Zeitschrift: **Schweizer Ingenieur und Architekt**

Neubau der Schweizerischen Nationalbank und Gestaltung des Schlossplatzes in Aarau

1. Preis Bankbau (12 000 Fr. mit Antrag zur Weiterbearbeitung) **Peter F. Oswald, Muri**

1. Preis Schlossparkgestaltung (11 500 Fr. mit Antrag zur Weiterbearbeitung): **Jäggi und Wendelspiess**, Kaiseraugst, Mitarbeiter: **R. Frei**; Bauingenieure: **E. J. Schild AG**, Rheinfelden; Garten- und Landschaftsarchitekt: **Wolf Hunziker**, Basel, Mitarbeiter: **Th. Wenzel**

Modellaufnahme

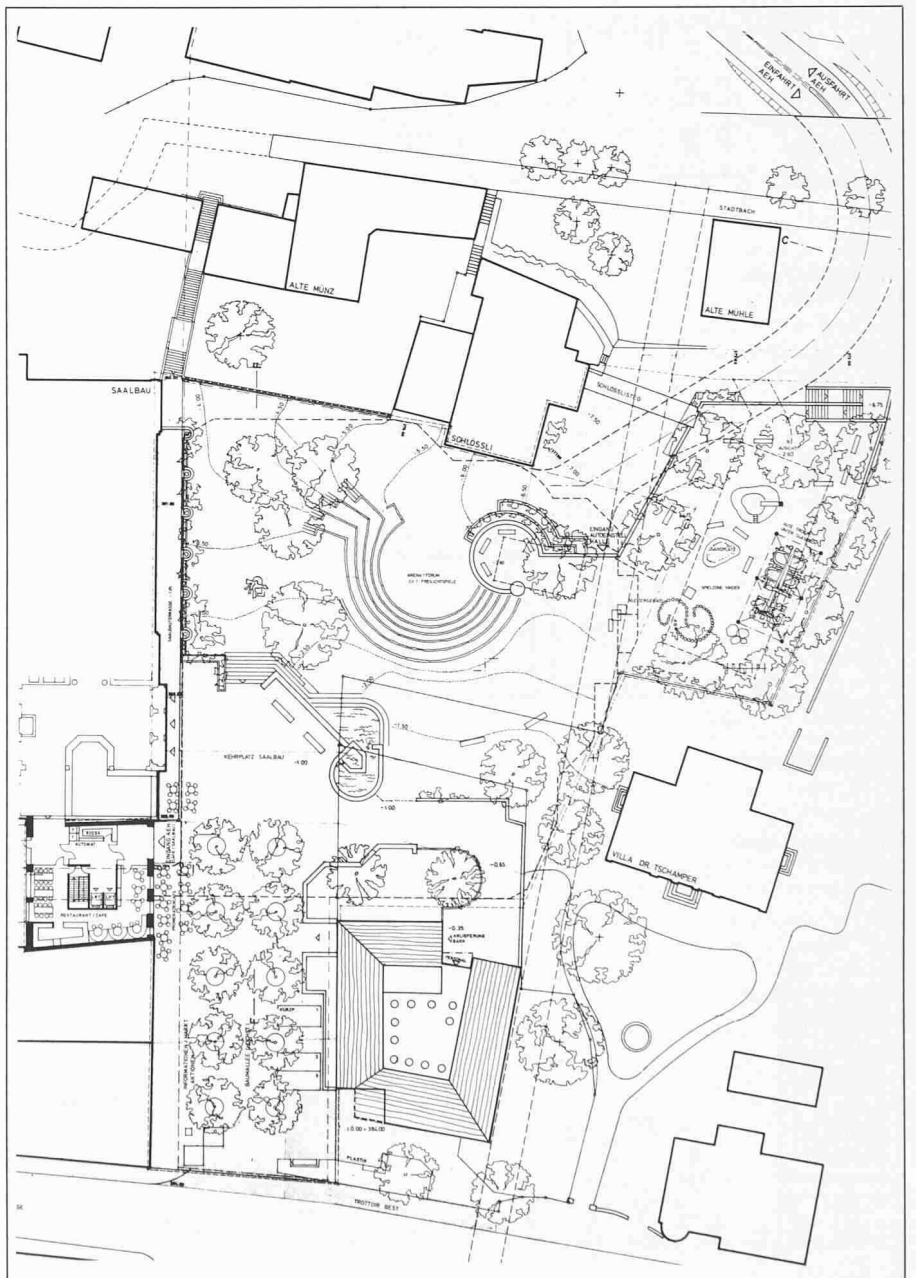
Die Situierung des Baukörpers und seine Beziehung zur Umgebung wirken überzeugend. Die massstäbliche architektonische Gliederung und die Wahl der Dachform sind hervorragende Qualitäten des Projektes. Die Ecksituation mit den Zugängen ist gut gelöst.

Zu- und Wegfahrten für Transporte sowie die Anordnung der Bankräume sind zweckmässig. Das Funktionieren des Bankbetriebes ist einwandfrei gewährleistet. Als besonders positiv ist zu werten, dass Kunden- und Mietereingang an der Südwest-Ecke zusammengefasst sind. Büro- und Wohnräumlichkeiten in den Obergeschossen entsprechen den Wünschen der Bauherrschaft. Zu beanstanden sind die geringen Dimensionen der Treppen im Schaltraum und für den Bankbetrieb. Das Projekt wird der heiklen städtebaulichen Aufgabe in überzeugender Weise gerecht und erfüllt die bankbetrieblichen Anforderungen.

Gestaltung des Schlossplatzes, Lageplan 1:800

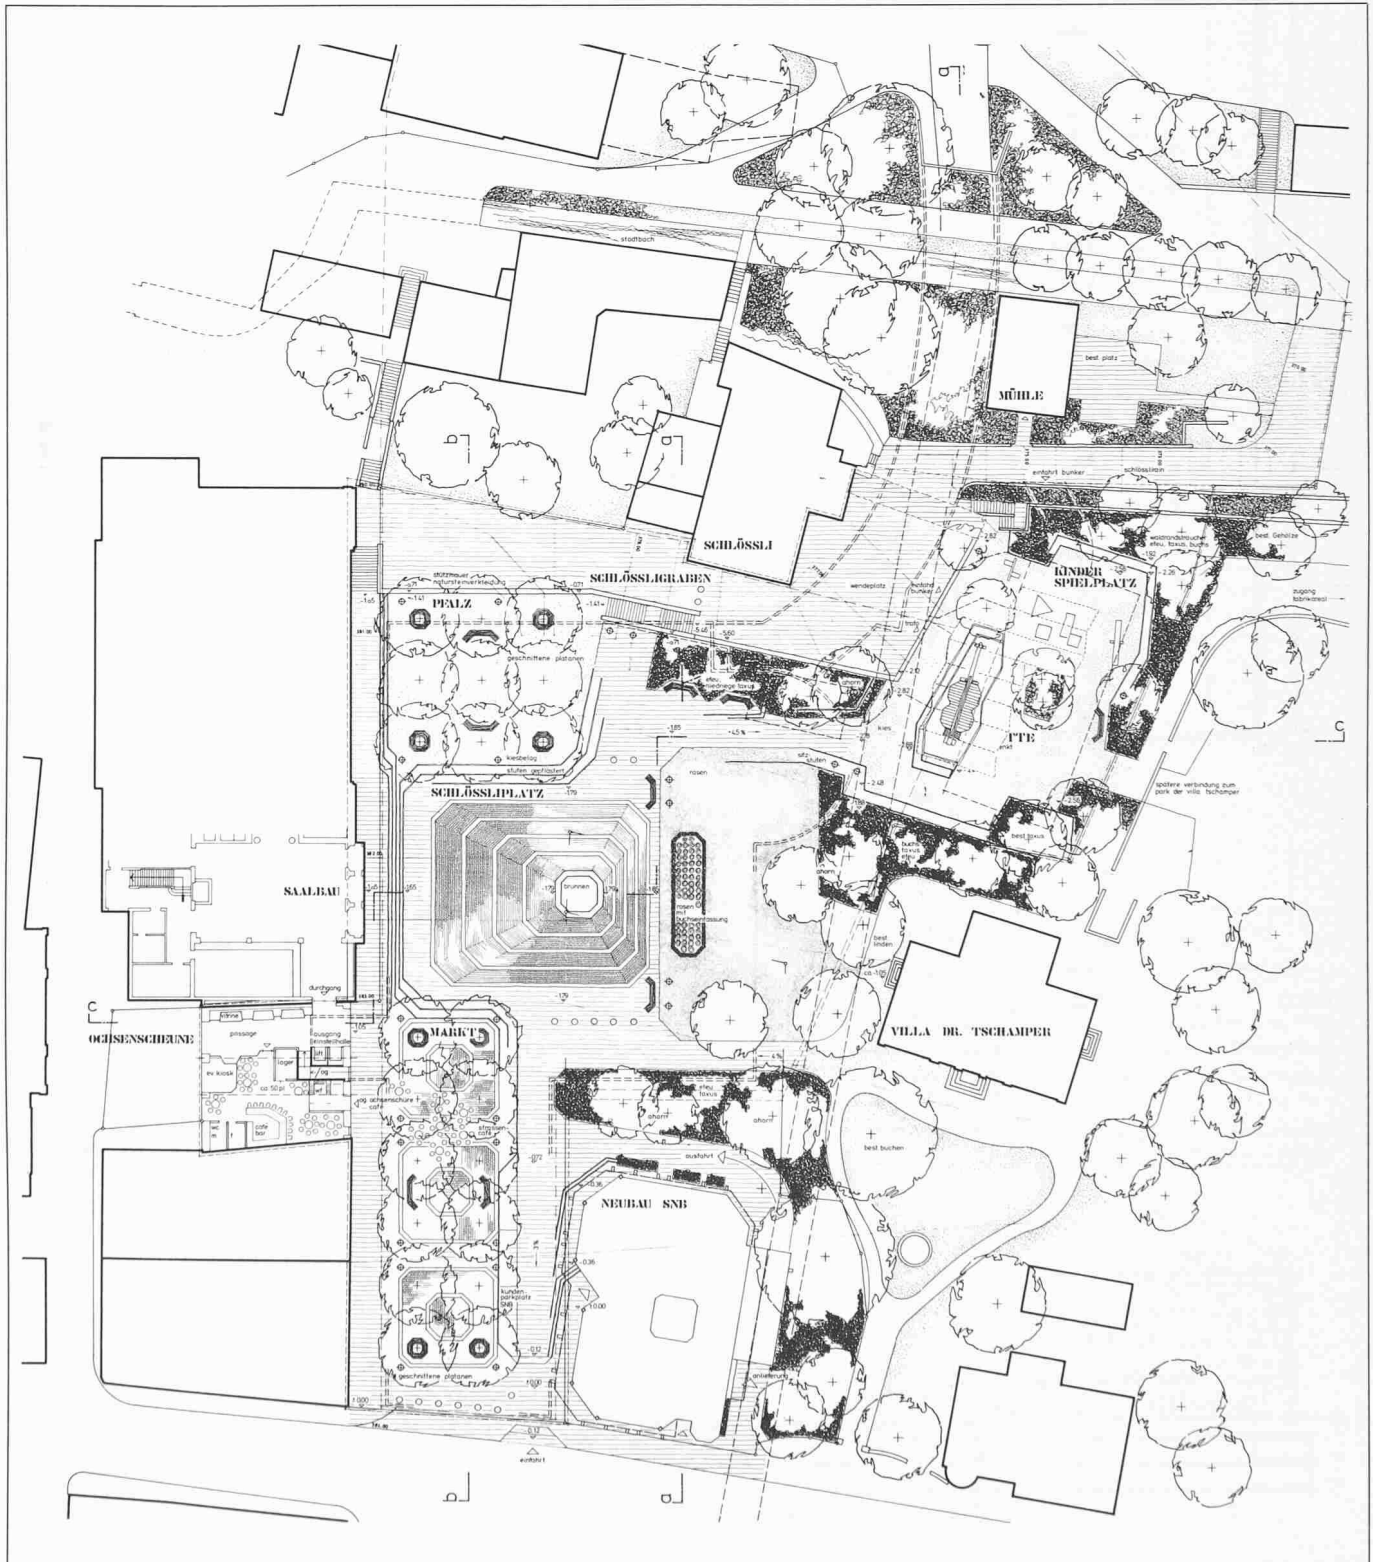
Die Autoeinstellhalle weist einen kompakten Baukörper mit 4 Geschossen (329 Parkplätze) und einfacher Verkehrsführung auf. Die Zufahrt erfolgt zwischen Mühle und Schössli und tangiert damit den Kasinostollen. Die einzelnen Parkgeschosse

sind sehr gut überblickbar mit einer einzigen Auffahrtsrampe. Eine Wendelrampe ermöglicht ein relativ rasches Wegfahren aus jedem Parkgeschoss ohne Behinderung von parkierenden Fahrzeugen. In einem weniger gut erreichbaren Teil der Autoeinstellhalle westlich des Neubaus der Schweiz. Nationalbank werden richtigerweise die Dauerparkierer untergebracht. Die vertikale Verbindung in der Ochsensteine ist für die Fussgänger gut auffindbar. Wegen Kollision mit der Auffahrtsrampe kann die zweite Fussgänger-Vertikale im Innern der Wendelrampe nicht ganz überzeugen. Bei den städtebaulichen Beziehungen bestehen die hervorragende Fortsetzung des Grabens in Richtung Norden mit dem markanten Abschluss vor

dem Schösslirain sowie die überzeugende Platzgestaltung vor dem Saalbauingang. Der Park ist sehr interessant und erlebnisreich gestaltet. Besonders ansprechend erscheint der Bereich bei der Trotte mit der Aufnahme der benachbarten Satteldächer. Die Fussgängerverbindungen sind einwandfrei mit Ausnahme der Beziehung zum Schösslirain, wo eine treppenfreie Verbindung wünschbar ist.

Der Projektvorschlag überzeugt durch seine einfache und für den Benutzer leicht verständliche Autoeinstellhalle, die auch in wirtschaftlicher Hinsicht als realistisch beurteilt wird. Der Schlossplatz weist einen grossen Ideenreichtum auf, wobei die Fortsetzung der Baumallee des Grabens besonderen Gefallen findet.
